高純度ガス精製装置に使用する第二種圧力容器に対する
圧力容器構造規格第 3 1 条の適用の特例について

高純度ガス精製装置に使用する第二種圧力容器に対する
圧力容器構造規格第31条の適用の特例について（伺い）

高純度ガス精製装置に使用する第二種圧力容器に対する
圧力容器構造規格第 3 1 条の適用の特例について (回答)

(1) ユーザーにおける装置設置例

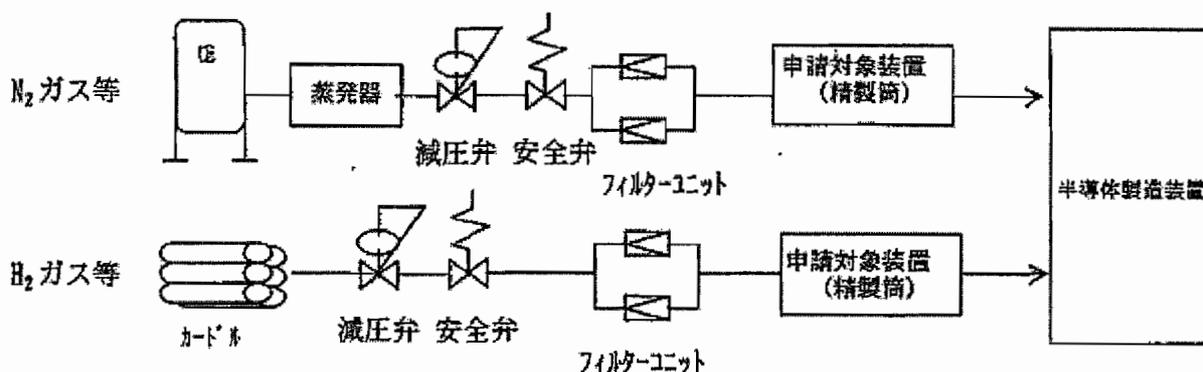
装置の上流に能力0.1μm程度のフィルター（下図のフィルターユニット）があり、ゴミなどの混入は考えられません。

- (1) 精製筒上流に能力0.1 μm程度のフィルターが設置され、ガス中の極微量不純物を、除去する用途に用いられる。
- (2) 精製筒は一定時間で再生されるため、精製筒内に不純物や反応生成物が蓄積されず、錆の発生等はないことから精製筒内の検査・掃除は不要である。
- (3) 日常点検及び定期自主検査における外観確認、気密検査等により、精製筒の外表面からの割れ、変形等を確認できる。

平成 19 年 1 月 10 日付け事務連絡により照会のあった標記については、貴見のとおり取り扱って差し支えない。

なお、定期自主検査時における気密検査等の実施について、特例申請者から譲渡先に対して周知徹底を図るよう指導されたい。

概略運転サイクル

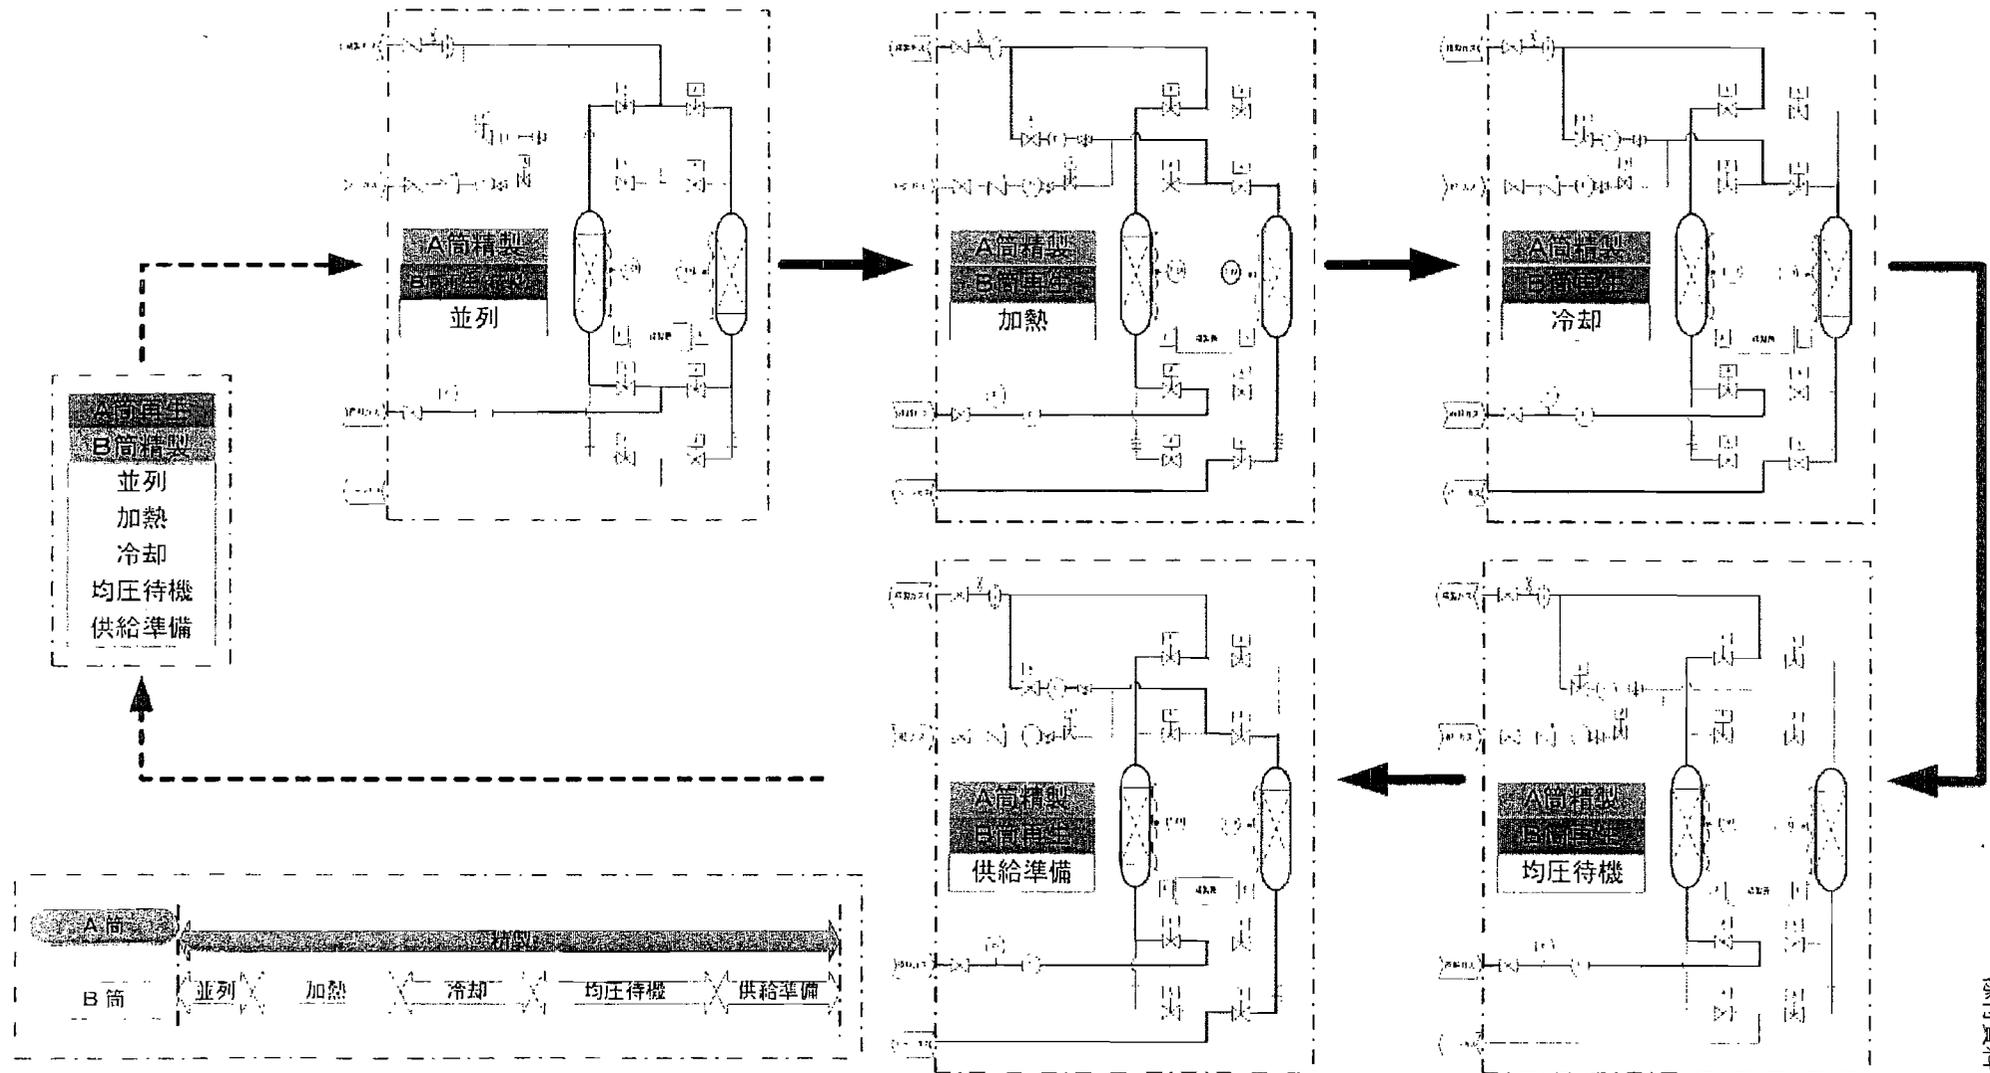
ガス中の不純物の除去は、第二種圧力容器である精製筒に触媒や吸着剤を充填することで除去しており、筒は主に2筒(またはそれ以上)切替方式としています。一定量の不純物を除去した筒は、加熱したガスを通気することで再生した後、再使用(切替運転)しています。

極微量の不純物を吸着剤で除去していること、及び筒を再生していることから、不純物や

反応生成物は蓄積されません。

システム詳細は添付資料「概略運転サイクル」を参照願います。
